# Kantarellen förskola

**BESIKTNINGSMAN**

**KUND**

Kantarellvägen 124

<h2>Gungställning</h2> <p><b>TYP SKYLT</b> Saknas (Mira 2pl) <b>TILLVERKARE</b> Hags <b>ANMÄRKNINGAR</b> Ja, se nedan</p>	<b>1</b>
--	---	----------

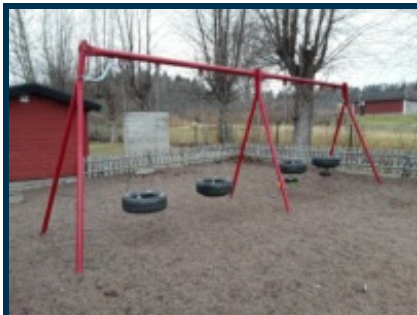
<p><b>1.</b> Korrigering underhåll 1176-7 8.2.7</p> <p><b>KOMMENTAR</b> Glapp i gungled.</p>	<b>B</b>
--	--	----------

<p><b>2.</b> Kvävningrisk 1176-1 4.2.7</p> <p><b>KOMMENTAR</b> Mellanrum mellan staketspjälor där provsonden passerar. Staket överstiger 60cm.</p>	<b>A</b>
---	--	----------

<h2>Sandlåda</h2> <p><b>TYP SKYLT</b> Saknas <b>TILLVERKARE</b> Okänd <b>ANMÄRKNINGAR</b> Ja, se nedan</p>	<b>2</b>
--	--	----------

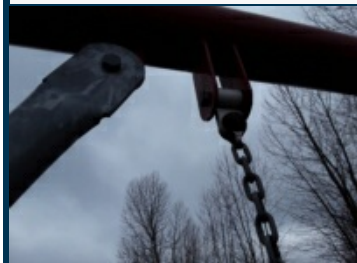
<p><b>1.</b> Fallutrymmets utsträckning 1176-1 4.2.8.2.5</p> <p><b>KOMMENTAR</b> Lekutrustning skall ha ett fritt fallutrymme på minimum av 1,5m runt redskapet.</p>	<b>C</b>
--	--	----------

## Sandlåda

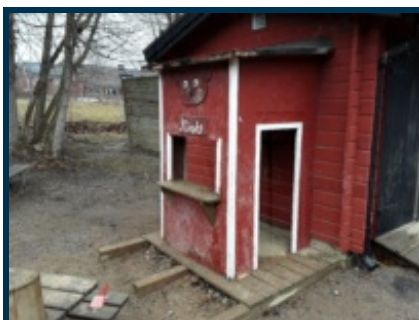
**1.** Kvävningsrisk 1176-1 4.2.7

Glipa i staket där kedjesonden fastnar.

## Lekhus

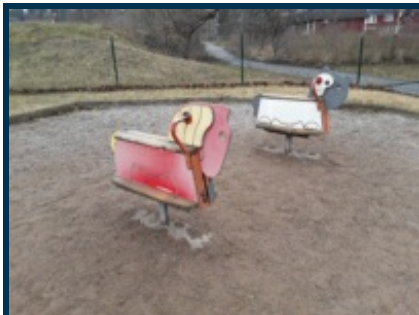
**1.** Kvävningsrisk 1176-1 4.2.7

Glipor mellan stolpar där kedjesonden fastnar.

## Lekhus

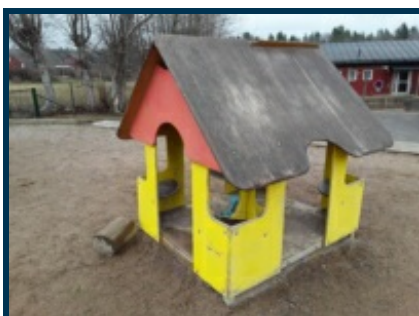
1. Slitage, ytbeskaffenhet på trä 1176-1 4.2.5

Ruttna trädelar.

## Släntrutsch

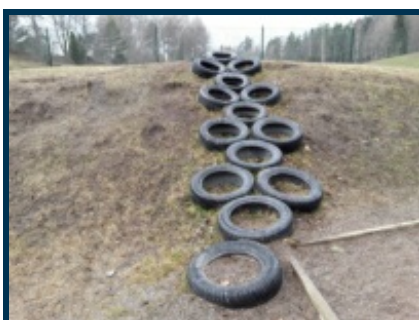
1. Ställen där fingrar kan fastna 1176-1 4.2.7.6

Mellanrum i golv där fingersonden passerar.

## Klätterställning

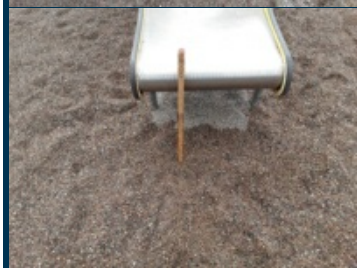
1. Fallutrymmets utsträckning 1176-1 4.2.8.2.5

Utrymmet är för litet.

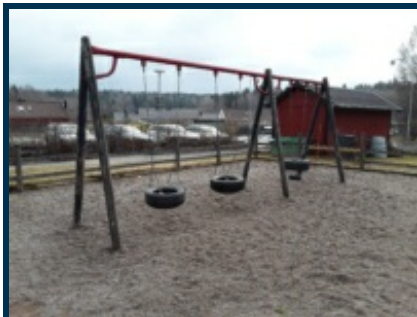
2. Rutsch felaktig höjd vid utåkningssektion 1176-3 4.5

Avstånd till stötdämpande underlaget är för långt.
